DALANE BYGGSØK AS

Saksbehandlar	Saksnummer	Dykkar ref.	Dato
Anne Rita Eriksen	2022/4247		10.04.2024

Vedkjem førespurnad

Visar til førespurnad om plassering av brakker motteken 08.04.2024.

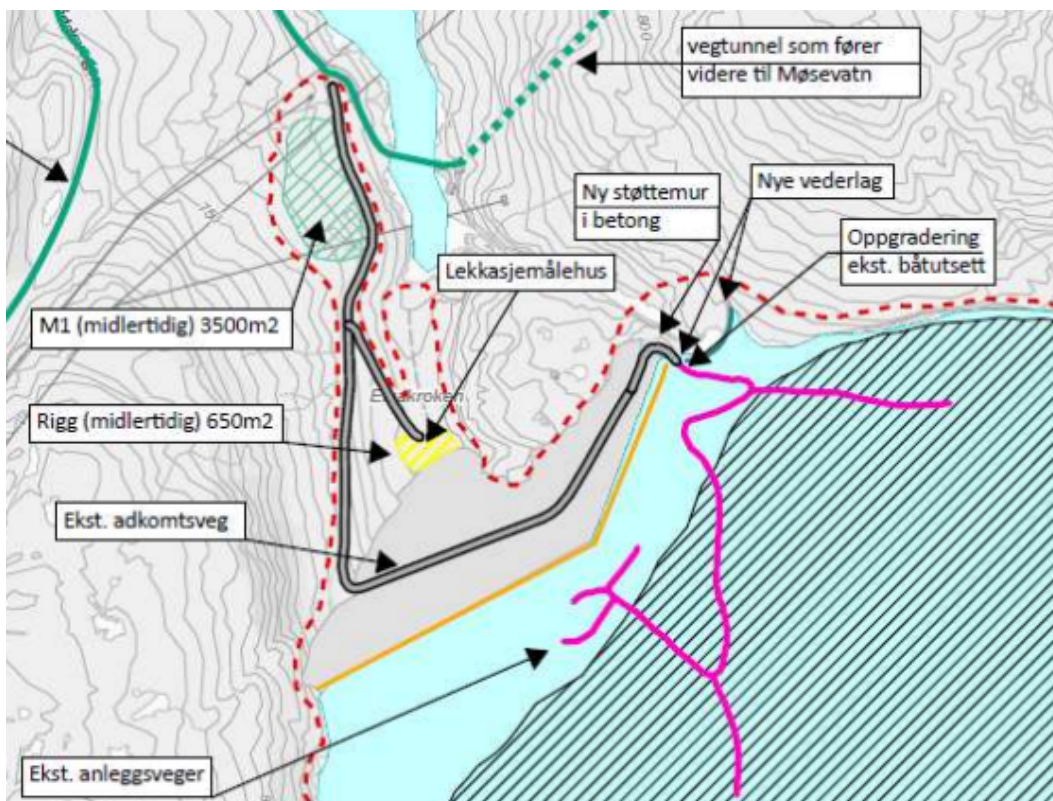
I samband med behandling av dispensasjonssak etter Plan- og bygningslova 31.01.2024 var midlertidig riggplass vist i kartutsnittet under.

Det er opplyst i rapport vedlagt søknaden at *deler av tiltaksområde ligg innafør NVE sitt kartgrunnlag for utløyising- og utløpsområde for snøskred. Det står vidare at det generelt bør vurderast aktsemd i anleggsperioden, og man vil i denne perioden følgje med på værmelding og farevarsel samt innlemme rutar kring dette i internkontrollsystemet. Vegen opp til Midtbotnvatn er vinterstengt. Anleggsperioden vil i hovudsak føregå på sommarstid, snøskredproblematikken vil under anleggsperioden mest sannsynleg ei ikkje vere ei reel fare.*

Dersom det no er vurdert som betre å justere noko på omsøkt plassering av brakker finn ikkje kommunen noko direkte i vegen for dette.

Plassering av midlertidige brakker, som skissert i førespurnaden, vil vere i samsvar med SAK 10 § 4-2.
